2024-11-25	ADDENDA M-E-01	JRI	1
2024-11-04	POUR APPEL D'OFFRES	JRI	0
DATE	EMIS POUR	PAR	REV

PROJET  
**AFSB - Réaménagement**  
 de bureaux aux bâtiments  
 18 et 70 - Lot 1

**ÉCLAIRAGE - SOUS-SOL - AILE G - MODIFIÉ BÂTIMENT 18**

SERVICES - REZ-DE-CHAUSSÉE AILE B - MODIFIÉ BÂTIMENT 18

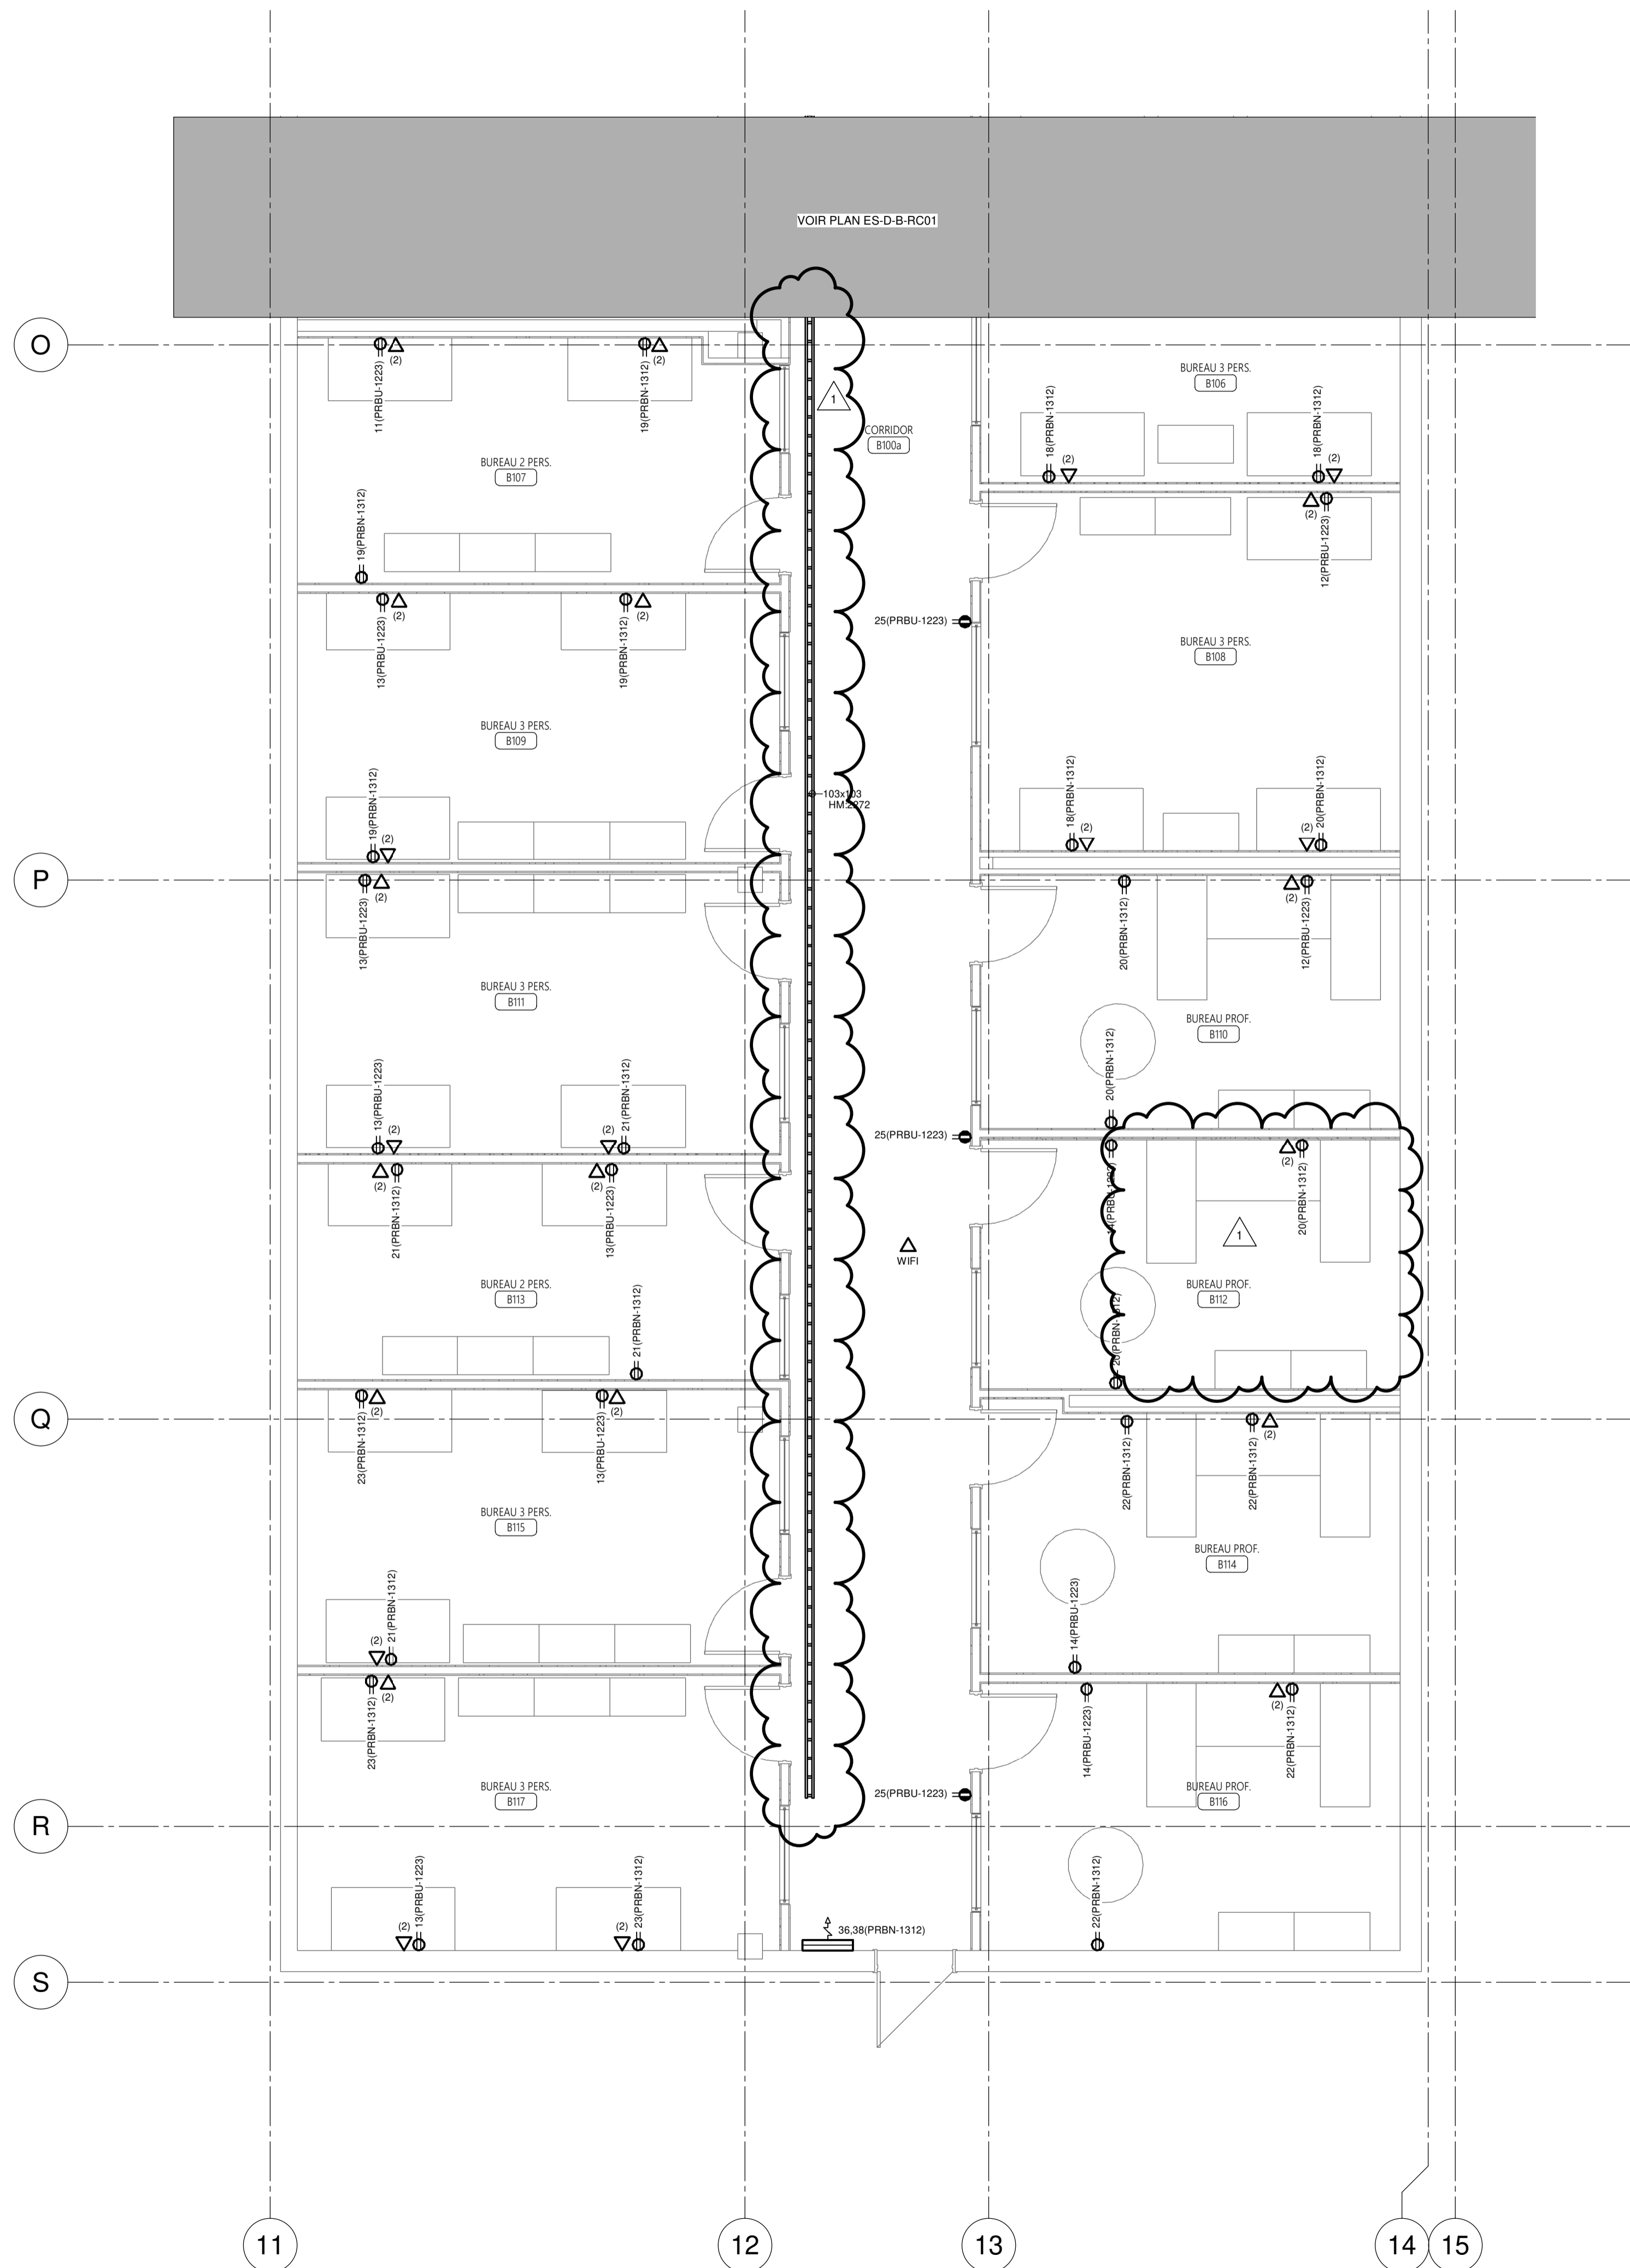
- A- POUR LES PRISES DE TÉLÉCOMMUNICATION INSTALLÉES DANS DES MURS DE GYPSE EXISTANT, VEUILLEZ PASSER LE CÂBLAGE DIRECTEMENT DANS LE MUR SANS PROTECTION (CONDUIT OU AUTRE) DE FAÇON À NE PAS ENDOMMAGER LE MUR (PAS DE SAIGNÉE DANS LE GYPSE).
- B- POUR LES PRISES DE TÉLÉCOMMUNICATION INSTALLÉES DANS DES NOUVEAUX MURS DE GYPSE, VEUILLEZ PASSER LE CÂBLAGE À L'INTÉRIEUR D'UN CONDUIT JUSQU'À LA SORTIE.
- C- POUR LES PRISES DE TÉLÉCOMMUNICATION INSTALLÉES SUR LE BÉTON OU LA MAÇONNERIE, VEUILLEZ FAIRE L'INSTALLATION EN SURFACE ET ACHÉMINER LE CÂBLAGE DANS UNE MOULURE DE TYPE WIREMOLD.
- D- TOUTS LES CABLES RÉSEAUX DOIVENT SE TERMINER AU NIVEAU DU BÂTI TELECOMS EN SALLE F015.
- E- 6 CONDUITS EMT 53mm EXITANT JUSQU'À LA SALLE F015. DISTANCE DE 20M JUSQU'À LA SALLE F015.
- F- PANNEAU DE CONTRÔLE. PRISE DATA POUR PANNEAU DE CONTRÔLE ET BOITIER D'ALIMENTATION DANS L'ENTREPLAFOND.

SERVICES - REZ-DE-CHAUSSÉE AILE B -  
MODIFIÉ BÂTIMENT 18

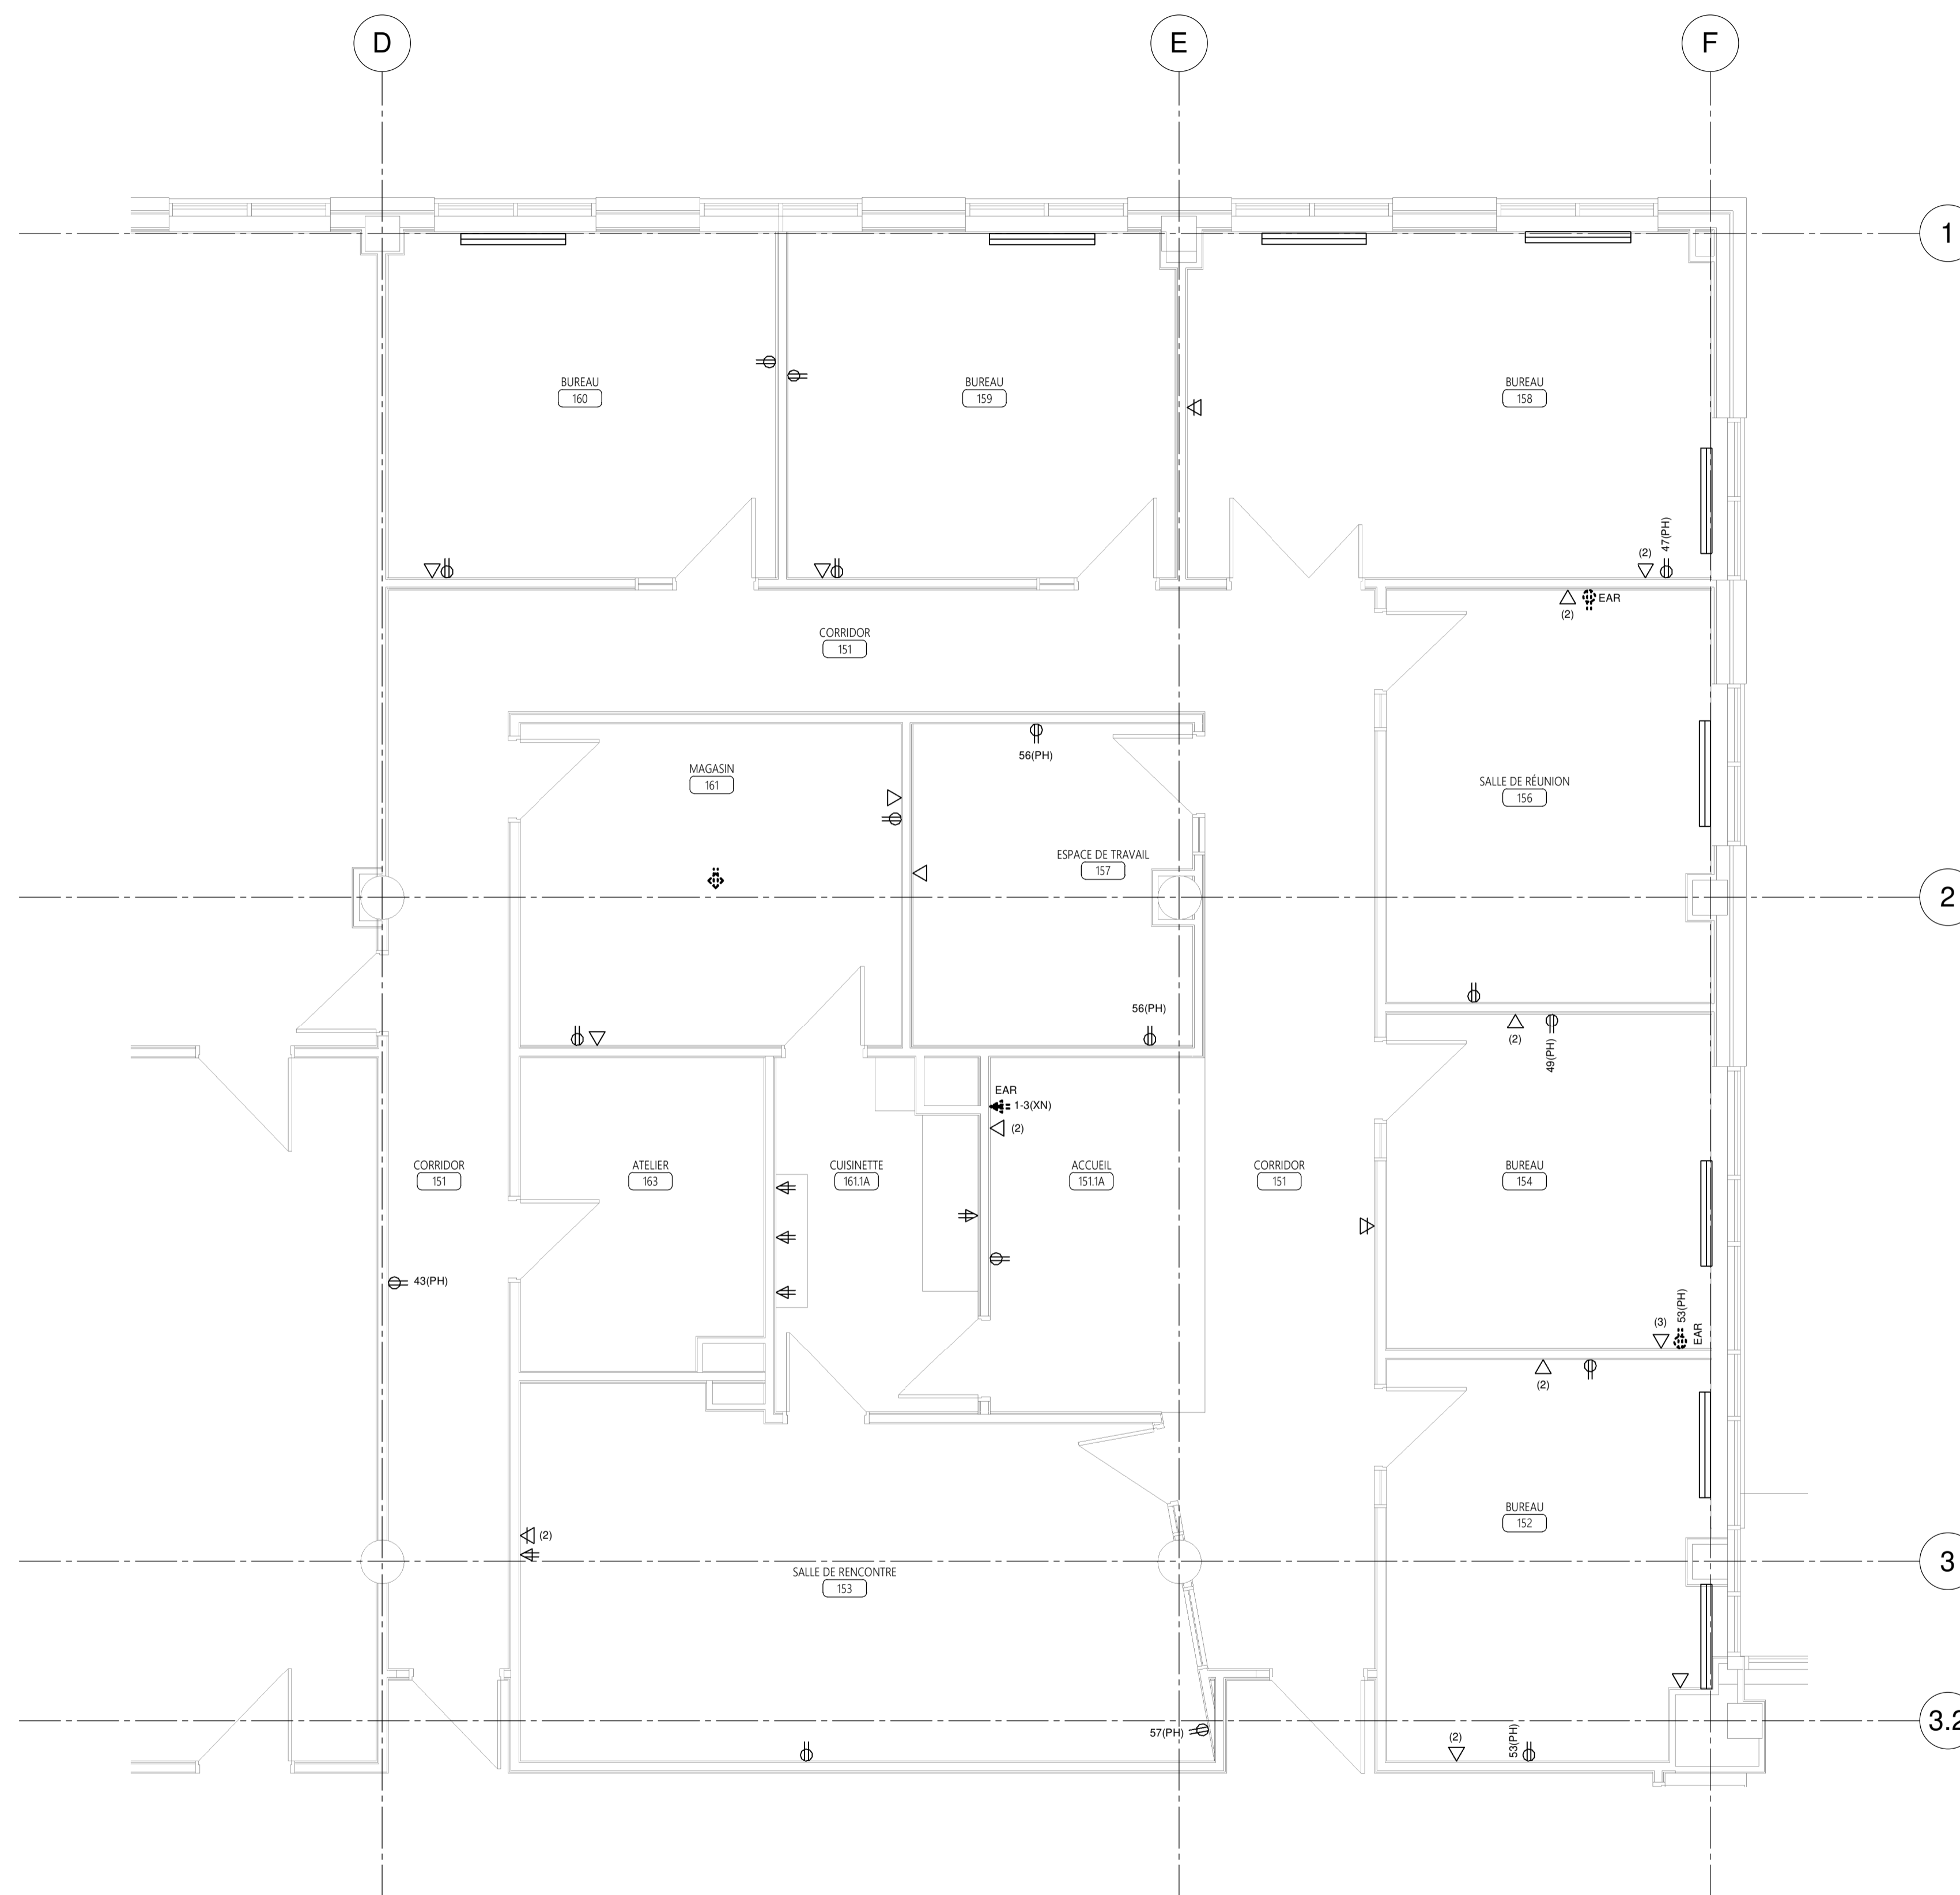
- A- POUR LES PRISES DE TÉLÉCOMMUNICATION DANS DES MURS DE GYPSE EXISTANT, VEUILLEZ PASSER LE CÂBLAGE D'RECTEMENT DANS LE MUR SANS PROTECTION (CONDUIT OU AUTRE) DE FAÇON À NE PAS ENDOMMAGER LE MUR (PAS DE SAIGNÉE DANS LE GYPSE).
- B- POUR LES PRISES DE TÉLÉCOMMUNICATION INSTALLÉES DANS DES NOUVEAUX MURS DE GYPSE, VEUILLEZ PASSER LE CÂBLAGE À L'INTÉRIEUR D'UN CONDUIT JUSQU'À LA SORTIE.
- C- POUR LES PRISES DE TÉLÉCOMMUNICATION INSTALLÉES SUR LE BÉTON OU LA MAÇONNERIE, VEUILLEZ FAIRE L'INSTALLATION EN SURFACE ET ACHEMINER LE CÂBLAGE DANS UNE MOULURE DE TYPE WIREMOLD.
- D- TOUTS LES CABLES RÉSEAUX DOIVENT SE TERMINER AU NIVEAU DU BATI TELECOMS EN SALLE F015.
